Název a evidenční číslo Stavby:
II/115 a III/11517 Řevnice, průtah – II.etapa
 Název stavebního objektu/provozního souboru (SO/PS):
Řimsa

Číslo SO/PS /
 / číslo Změny SO/PS:
102.2/2

Číslo ZBV:
3

Změnový list

2 PŘÍČNÝ ŘEZ - SCHÉMA OPRAVY ZDI
1:50

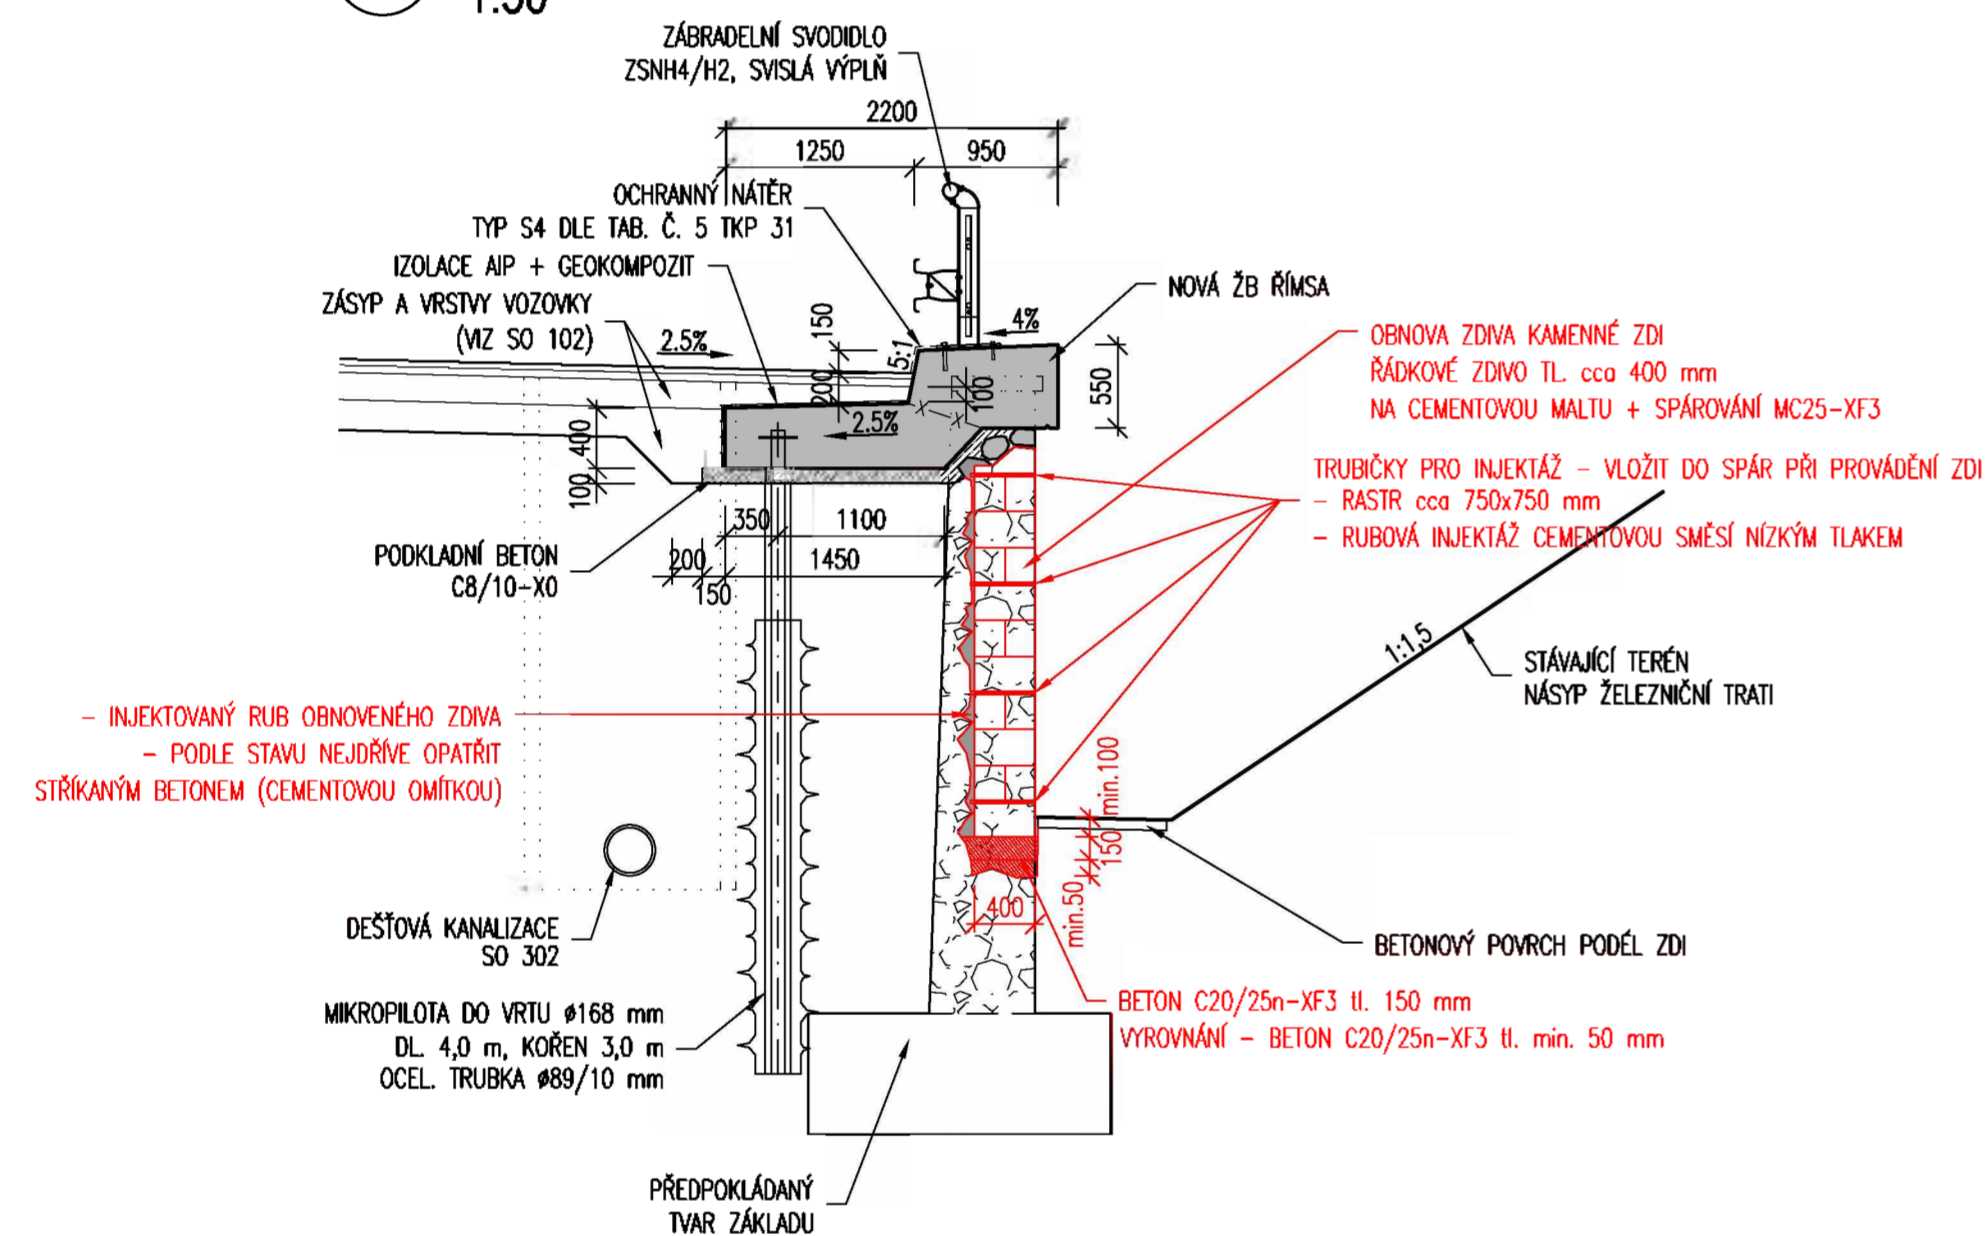
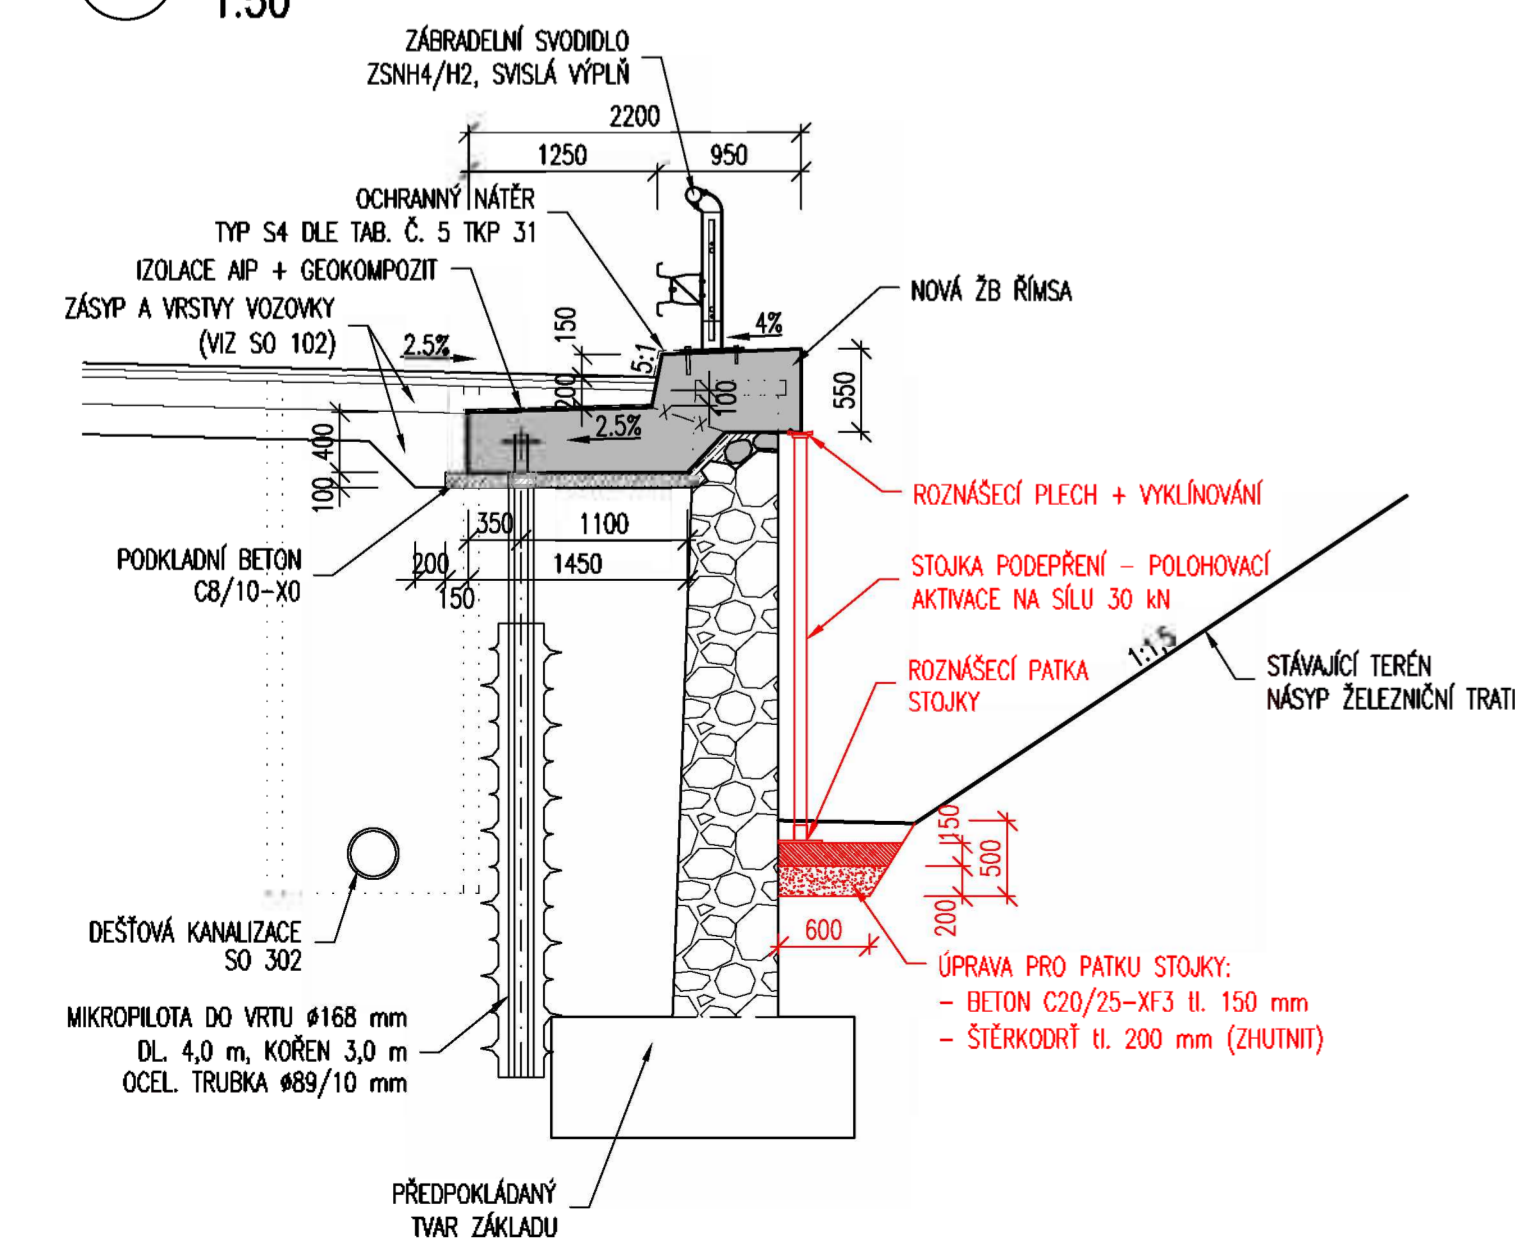
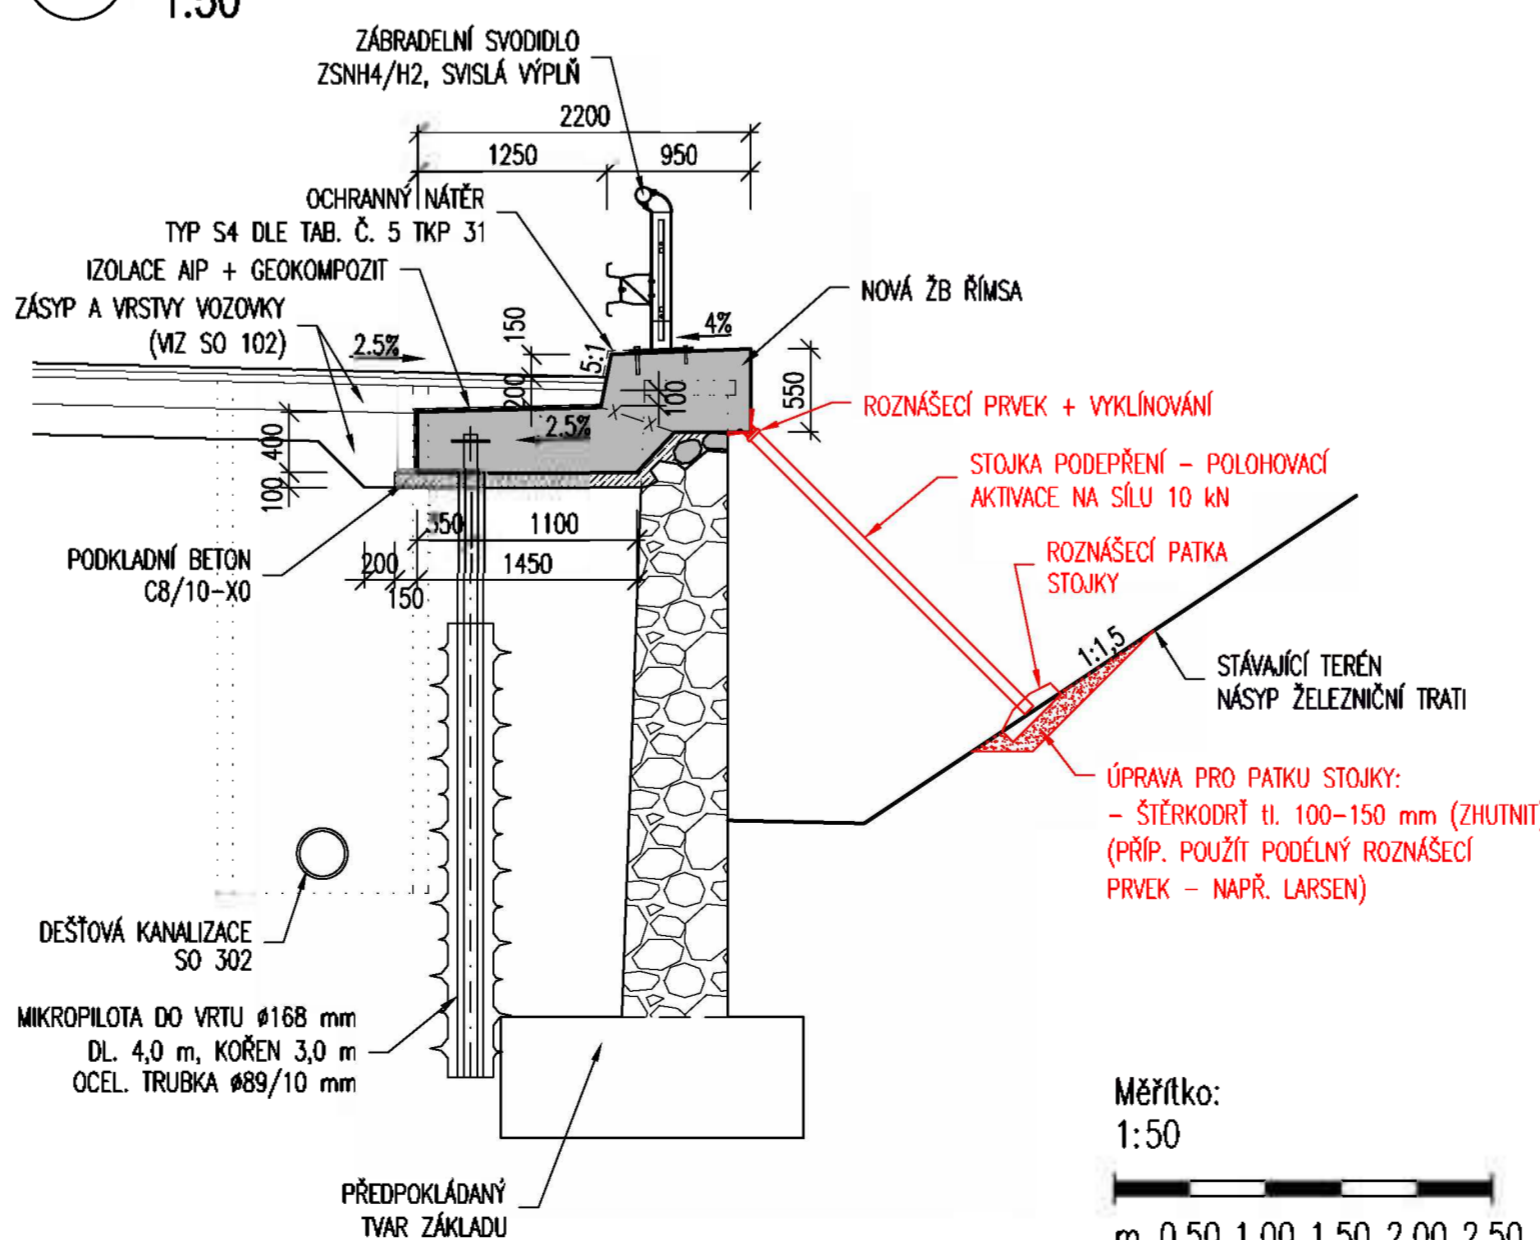
Při provádění stavebních prací na přilehlé komunikace došlo k „vypadání“ stávajících kamenů z opěrné zdi a jejímu vyboulení. S ohledem na tyto skutečnosti bylo nutné zpracovat návrh na zajištění havarijního stavu opěrné zdi. Vzhledem k tomuto bylo nutné nejen prodloužit dobu výstavby, ale i navýšit rozsah stavebních prací. Položky, které jsou nezbytné k řádnému zajištění opěrné zdi jsou zahrnuty v této ZBV.

- PŘED OPRAVOU ZDI BUDE NOVÁ ŘÍMSA V ODPOVÍDAJÍCÍM ROZSAHU PROVIZORNĚ PODEPŘENA – VIZ SCHÉMA.
- OPRAVA ZDVA BUDE PROBÍHAT PO ČÁSTECH PO JEDNOTLIVÝCH ÚSEKÁCH DÉLKY cca 1,0–1,5 m.

- V KAŽDEM ÚSEKU OPRAVY ZDI BUDE ZEĎ NA HLOUBKU cca 400–450 mm OPATRNĚ ROZEBRÁNA V CELÉ VÝŠCE AŽ POD ÚROVEŇ ŘÍMSY.
- OBNAŽENÁ PLOCHA UVNITŘ KONSTRUKCE ZDI BUDE DLE STAVU PŘÍPADNĚ ZPEVNĚNA STŘÍKANÝM BETONEM, PŘÍP. VYZTUŽENOU CEMENTOVOU OMÍTKOU.

- VE SPODNÍ ÚROVNI POD STÁVAJÍCÍM TERÉNEM SE PROVEDE VYROVNÁNÍ PLOCHY DO ROVINY POMOCÍ PODKLADNÍHO BETONU, ZÁROVEŇ SE TÍM ZPEVNÍ SPODNÍ ČÁSTI ZDI.
- PRO OBNOVU ZDVA BUDE POUŽIT KÁMEN Z KVÁDRŮ PRO ŘÁDKOVÉ ZDVO ROZMĚRŮ cca 400x250x200 mm (MOHU BÝT POUŽITY I VĚTŠÍ ROZMĚRY např. 600x400x250). KAMENNÉ ŘÁDKOVÉ ZDVO BUDE UKLÁDÁNO NA CEMENTOVOU MALTU. PRO DLÍČI ZBYTKOVÉ PLOCHY MŮŽE BÝT POUŽIT STÁVAJÍCÍ KÁMEN Z ROZEBRANÉ ZDI.

- DO SPÁŘ VE ZDIVU V RASTRU cca 750x750 mm BUDOU UKLÁDÁNY TRUBIČKY cca Ø20 mm PRO NÁSLEDNOU INJEKTÁŽ RUBU OBNOVENÉHO ZDVA.
- PO OPRAVĚ ZDI V CELÉM NUTNÉM ROZSAHU BUDE PROVEDENA POSTUPNÁ INJEKTÁŽ RUBU ZDI – POSTUPNĚ OD SPODNÍCH ÚROVNÍ.

- NÁSLEDNĚ BUDE PROVEDENA FINÁLNÍ ÚPRAVA LÍCOVÉ PLOCHY SPÁŘ ZDVA.
